Verslag huishoudelijke elektrische installatie op laagspanning en zeer lage spanning

Referentie: **006-20261015-03**	Datum controle: **15/10/2026**
Keurder: **006**

Eigenaar:	**Onbekend**	EAN-code:	**541448820056731017**
Adres installatie:	**Meidoornstraat 15, 2400 - Mol**	Nummer teller(s):	**1sag1100250334**
		Distributienetbeheerder installatie:	**Fluvius**

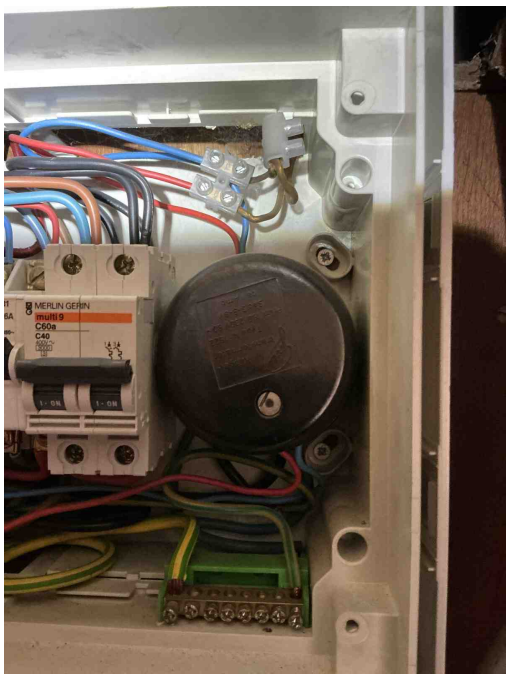
T21a - Het elektrisch materieel is niet geplaatst volgens de voorschriften van de fabrikant/ regels van goed vakmanschap. (Boek 1: 1.4.1.3) Oa ophangvijzen elektrisch verdeelbord niet afgedekt. Zie klasse II toestel.
Opmerking: O.a. bord1, bord2

D25 - De verbindingsinstallaties en/of de beveiligingstoestellen (veiligheden, vermogensschakelaars, differentieelstroombeveiligingingsinrichtingen...) moeten op steunpanelen gegroepeerd en gemonteerd zijn in één of meer schakel- en verdeelborden. (Boek 1: 5.3.5.1)
Opmerking: O.a. Beltransfo

C35 - Er zijn doorverbindingen gemaakt met lusterklemmen; er kon niet aangetoond worden dat deze klemmen geschikt zijn voor de aanwezige spanning, stroom en draadsectie en dat ze “CE” zijn (Boek 1: 1.4.2.1.).
Opmerking: O.a. in bord1

C27 - Het gebruik van geleiders van het type VTLmB (côte-à-côte) is niet toegestaan (Boek 1: 1.4.2.1).
Opmerking: O.a. in bord1

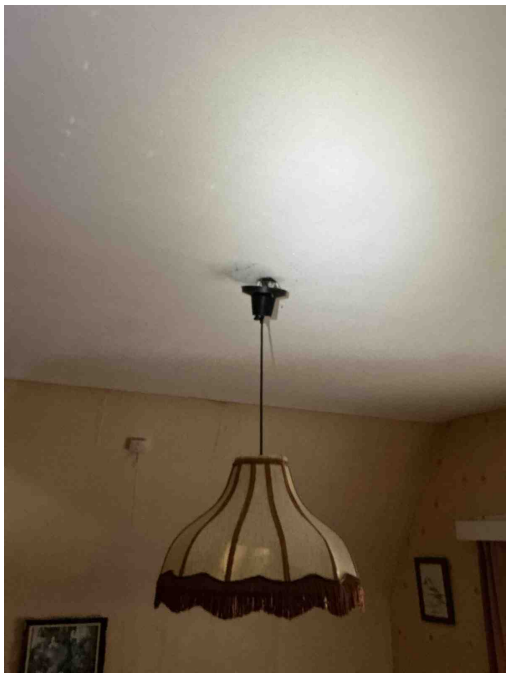
B06 - Het elektrisch verdeelbord heeft niet de minimale beschermingsgraad IPXX-B in een gewone ruimte (Boek 1: 4.2.2.3).
Opmerking: O.a. bord1, bord2

B17 - De voedingsspanning is niet op elk bord vermeld (Boek 1: 3.1.3.3).
Opmerking: O.a. bord1, bord2

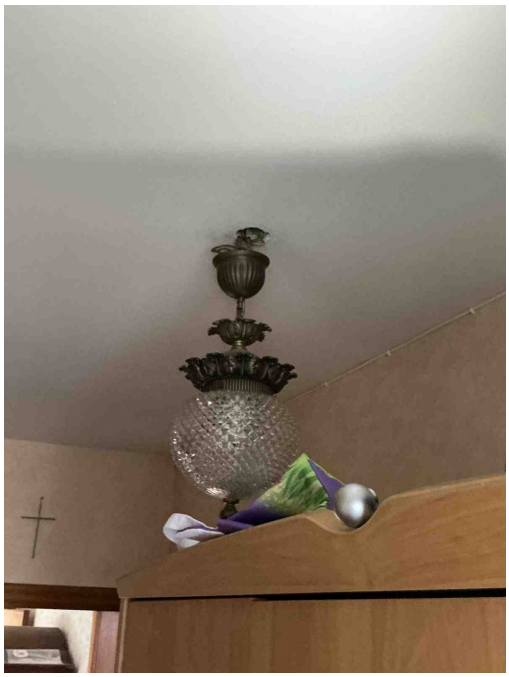
T21c - Het elektrisch materieel is niet geplaatst volgens de voorschriften van de fabrikant/ regels van goed vakmanschap. (Boek 1: 1.4.1.3) Oa armatuur niet degelijk bevestigd. Zie plaatsingsfiche fabrikant.
Opmerking: O.a. inkom, eetkamer, slaapkamer 3

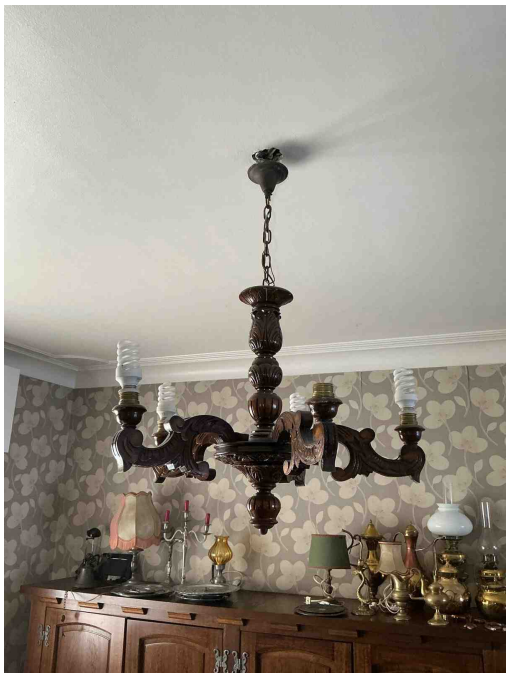
T24 - Het gebruik van elektrische machines of toestellen van klasse 0 en 0I is verboden. (Boek 1, Onderafdeling 4.2.4.3)
Opmerking: O.a. inkom, eetkamer

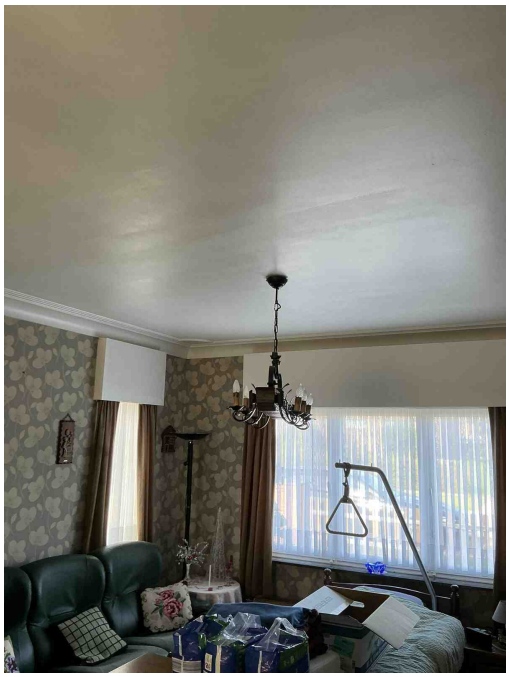
T24 - Het gebruik van elektrische machines of toestellen van klasse 0 en 0I is verboden. (Boek 1, Onderafdeling 4.2.4.3)
Opmerking: O.a. inkom, eetkamer

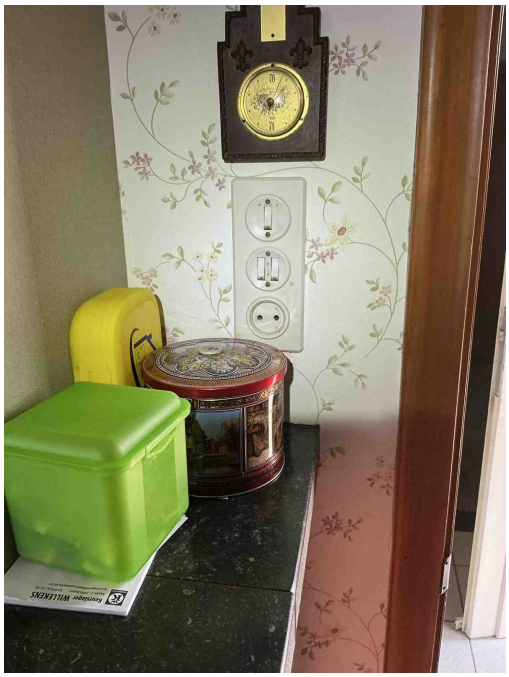
T24 - Het gebruik van elektrische machines of toestellen van klasse 0 en 0I is verboden. (Boek 1, Onderafdeling 4.2.4.3)
Opmerking: O.a. inkom, eetkamer

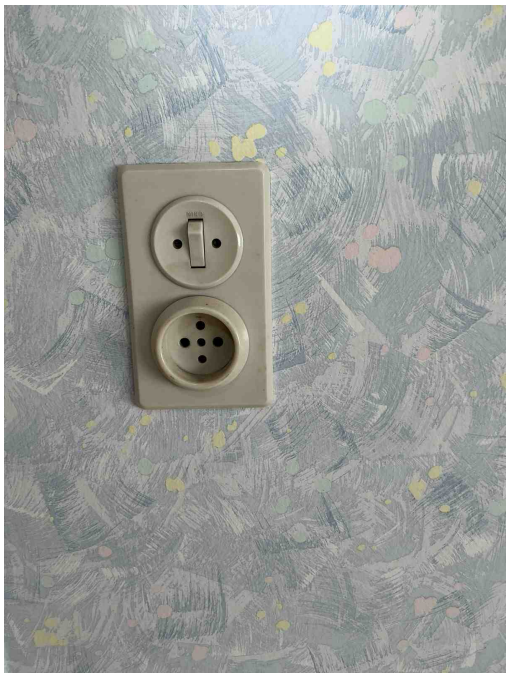
T09 - Bepaalde contactdozen en/of schakelaars zijn beschadigd (Boek 1: 1.4.1.3).
Opmerking: O.a. woonkamer

T11 - De contactdozen waarvan de toegekende stroomsterkte maximaal 16A en de toegekende spanning maximaal 250V bedraagt en niet bedoeld zijn voor de voeding van een of meerdere verbruikstoestellen voor een specifiek doel en niet geplaatst zijn in of op schakel- en verdeelborden, beschikken niet of IPXX-D (incl. gemeenschappelijke delen residentieel geheel) (Boek 1: 4.2.2.3/5.3.5.2).
Opmerking: O.a. woonkamer , slaapkamer 2, slaapkamer 3

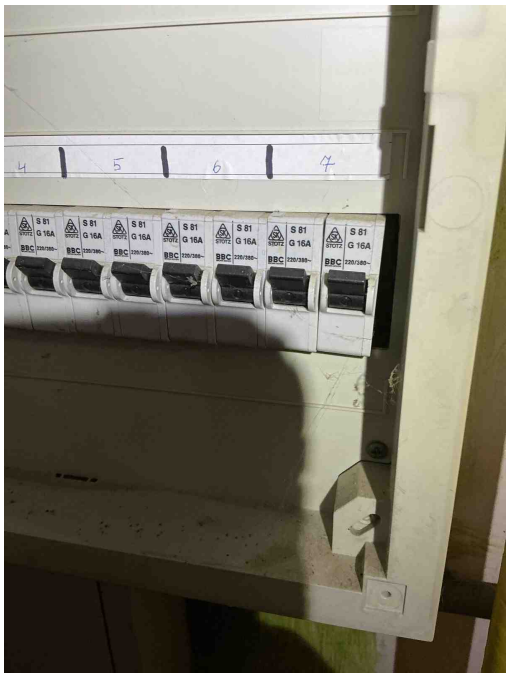
T11 - De contactdozen waarvan de toegekende stroomsterkte maximaal 16A en de toegekende spanning maximaal 250V bedraagt en niet bedoeld zijn voor de voeding van een of meerdere verbruikstoestellen voor een specifiek doel en niet geplaatst zijn in of op schakel- en verdeelborden, beschikken niet of IPXX-D (incl. gemeenschappelijke delen residentieel geheel) (Boek 1: 4.2.2.3/5.3.5.2).

Opmerking: O.a. woonkamer , slaapkamer 2, slaapkamer 3

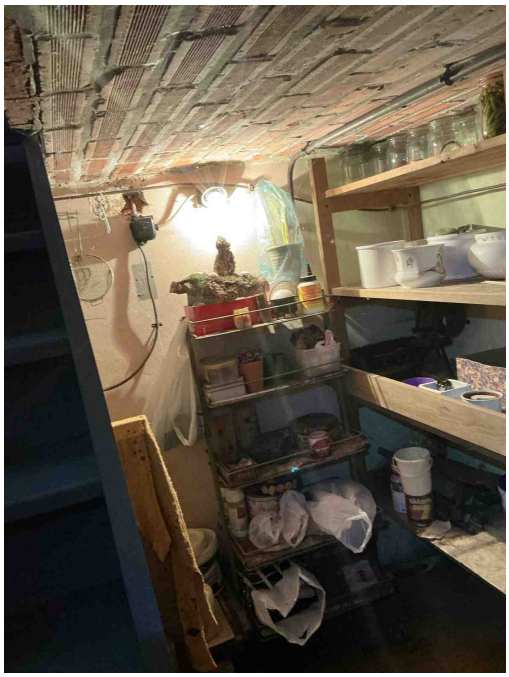
A16 - Er is geen continuïteit van de beschermingsgeleider van de contactdoos (Boek 1: 5.4.3.4).
Opmerking: O.a. eetkamer

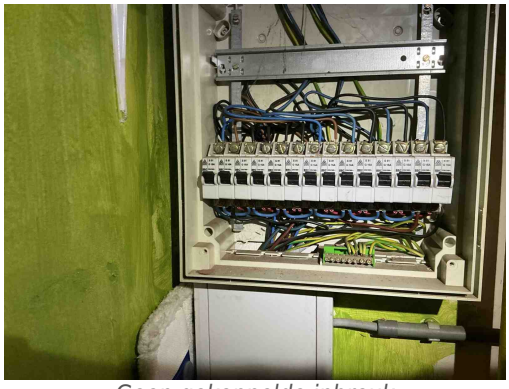
T23 - Het elektrisch materiaal is beschadigd. (Boek 1: 1.4.1.3).
Opmerking: O.a. lamp kelder
